CITTA' DI SAN MARCO IN LAMIS

VERBALE CONFERENZA DI SERVIZI **CONCLUSIONE POSITIVA**

Oggetto *Indizione e convocazione di Conferenza dei Servizi semplificata e decisoria ex art. 14 c. 2 della 241/1990 e ss.mm.ii. per il progetto definitivo <<LE VETRINE DEL GARGANO: OPERE DI URBANIZZAZIONE PRIMARIA E SECONDARIA NECESSARIE PER L'INSEDIAMENTO DELLE ATTIVITÀ ARTIGIANALI LOCALI" NEL COMUNE DI SAN MARCO IN LAMIS (FG) – (FSC 2014/2020) - DELIBERA CIPE DEL 20.05.2019 N. 26). CIG: 8223640A67 – CUP: C39J19000580001>> ubicato in Loc. Borgo Celano, adiacente il tratto stradale della S.S. 272.*

**UCP - VINCOLO
IDROGEOLOGICO**

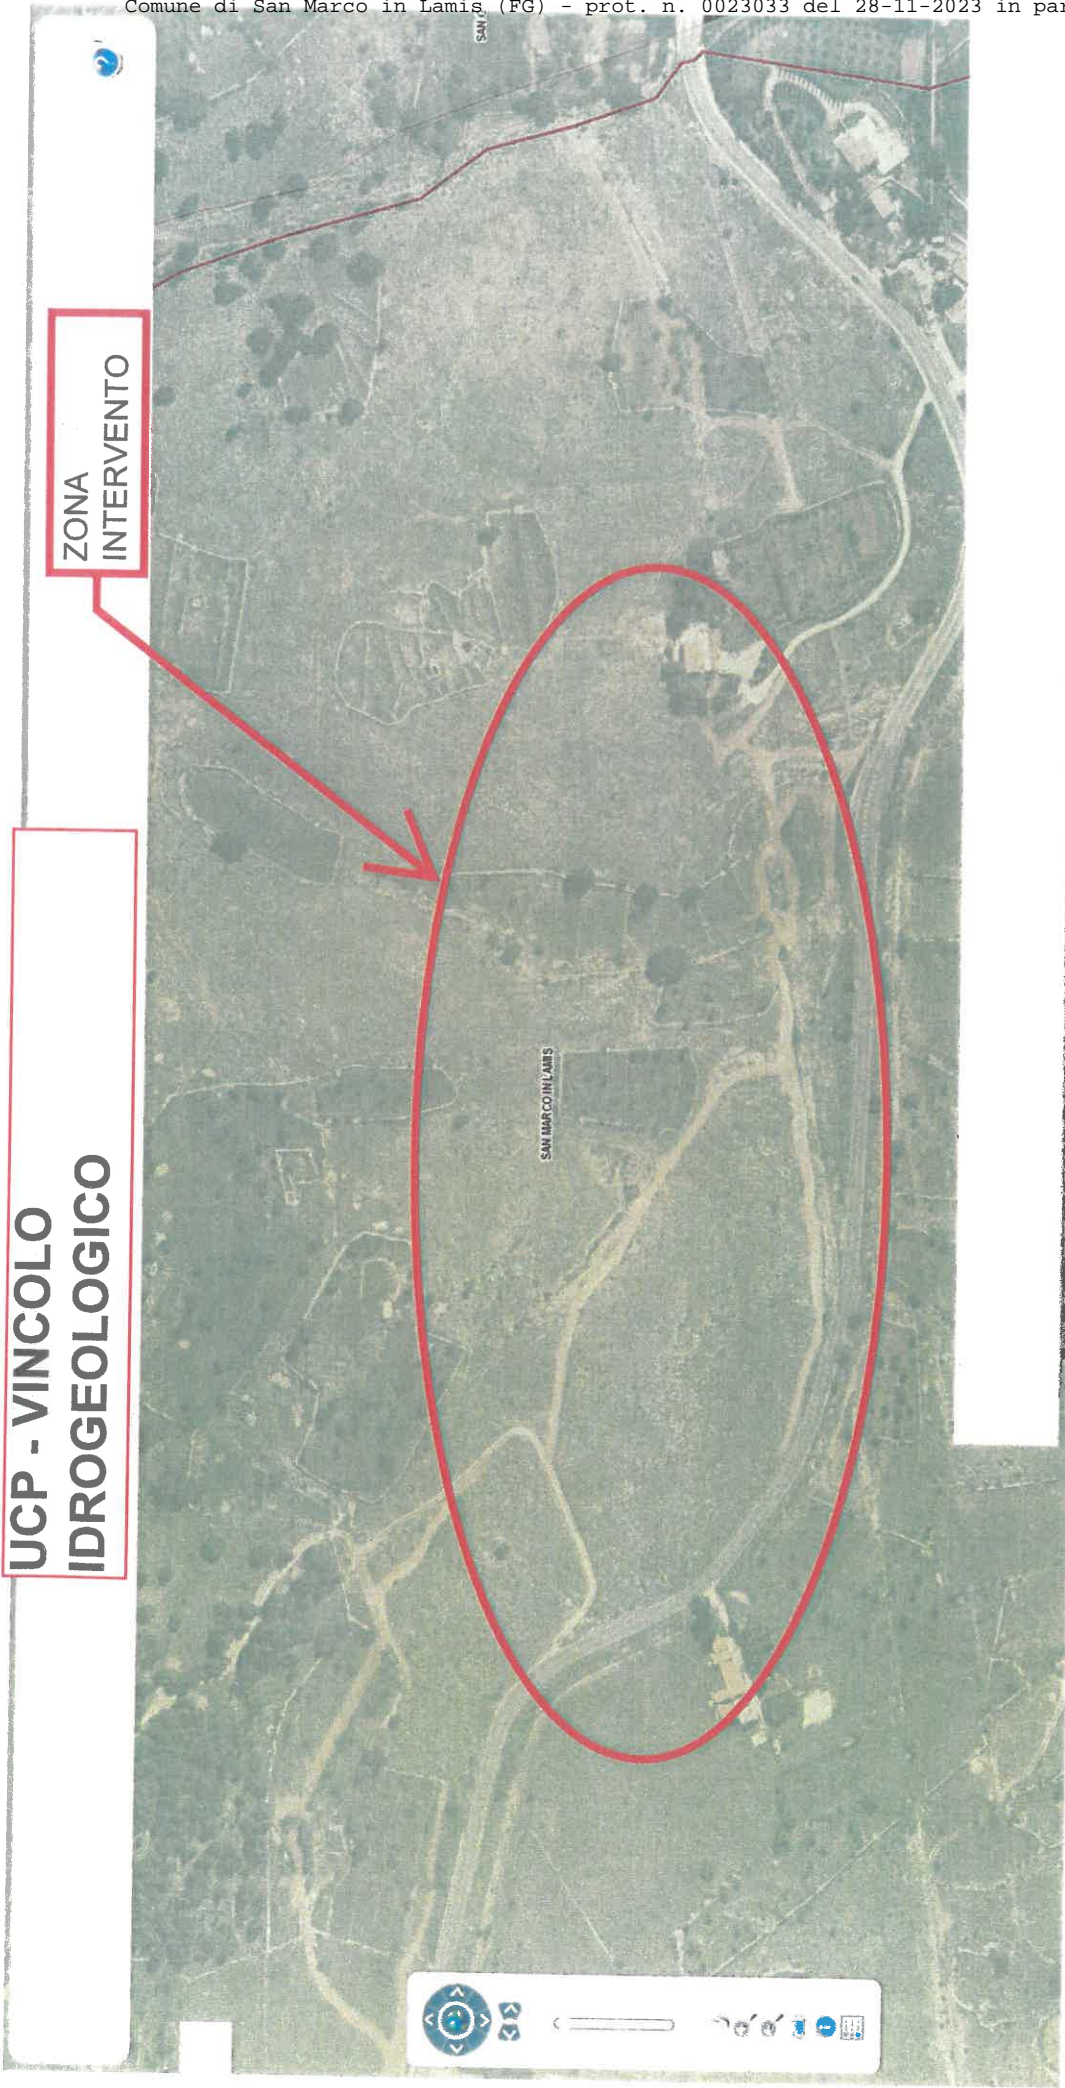
- **Componenti Idrologiche:** UCP "Vincolo Idrogeologico", come definito dall'art. 42-3 delle NTA del PPTR. L'intervento proposto non risulta in contrasto con gli indirizzi e direttive di cui all'art. 42-3 delle NTA del PPTR. Difatti, gli interventi prevedono la raccolta e smaltimento delle acque piovane.
